**Al Sindaco del Comune di Massa
Oggetto: Osservazioni al PAAV**

OSSERVAZIONI

AL PIANO ATTUATIVO DEGLI ARENILI E DEI VIALI A MARE (PAAV)

Oggetto: Contributo al Paav.

VISTA DALL'ALTO BAGNO ERIKA

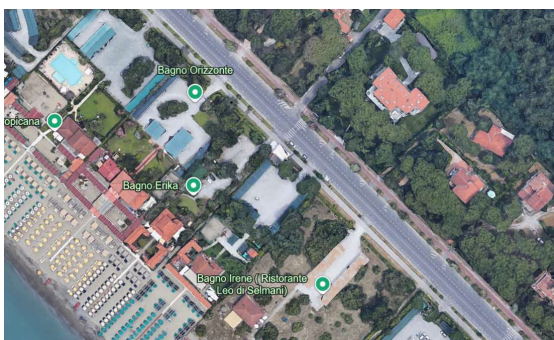
Per quanto riguarda il progetto del “cannocchiale” di Via Siena, che vede la rettifica dello stradello per l'accesso al mare abbattendo qualche decina di metri di vegetazione autoctona del bagno Erika, riteniamo che ciò si potrebbe evitare per due motivi: il primo è che comunque lo stradello di accesso al mare non è e non sarà mai in linea con la Via Siena e quindi fallito il “cannocchiale” tanto varrebbe far allargare di qualche centimetro lo stradello stesso salvando la vegetazione autoctona del bagno Erika

Nella foto qui a lato lo stradello di accesso al mare accanto al bagno Erika: la proposta di Italia Nostra è di allargarlo evitando di abbattere la vegetazione

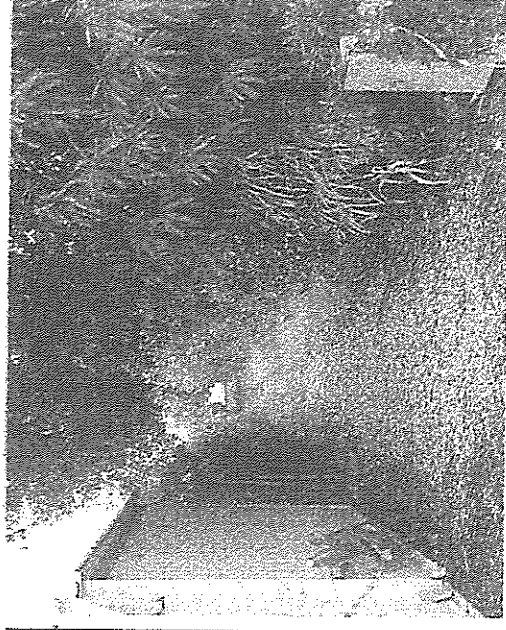
getazione si potrebbe evitare: lo stradello di accesso al mare non è in linea con via Siena e quindi tanto varrebbe far allargare di qualche centimetro lo stradello stesso salvando la vegetazione autoctona».

In allegato un estratto della tavola QP.2.7. "Disciplina dei suoli e delle zone funzionali".
A sinistra quella attuale e a destra l'eventuale modifica

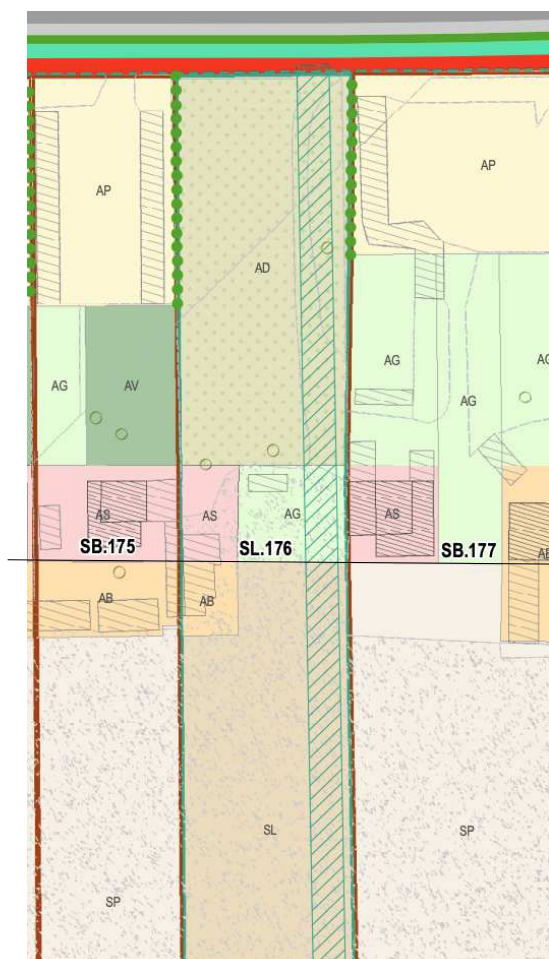
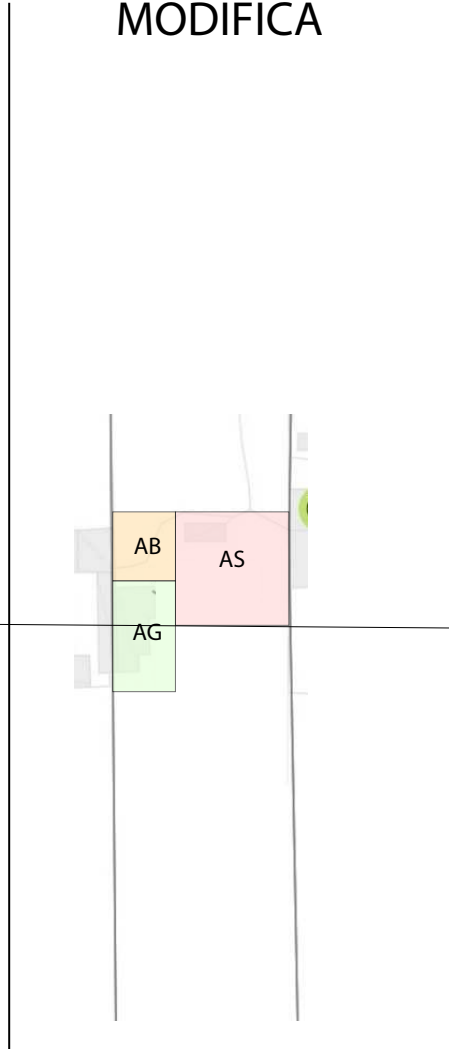
Visto l'attuale disposizione delle aree della concessione 176 tale struttura potrebbe essere installata nella zona della concessione "AS" confinate con il bagno beretta in prossimità delle strutture di servizi presenti

Questo di fatto ostruirebbe il passaggio dei mezzi di soccorso e da lavoro che normalmente transitano. No. Per questo chiediamo la possibilità di invertire la classificazione delle aree "AS" "AB" e "AG" in modo da poter installare la struttura in una zona che non rechi intralcio alle attività sopra citate.

Questo di fatto ostruirebbe il passaggio dei mezzi di soccorso e da lavoro che normalmente transitano. nPer questo chiediamo la possibilità di invertire la classificazione delle aree "AS""AB" e "AG" in modo da poter installare la struttura in una zona che non rechi intralcio alle attività sopra citate. In allegato un estratto della tavola QP.2.7. "Disciplina dei suoli e delle zone funzionali". A sinistra quella attuale e a destra l'eventuale modifica
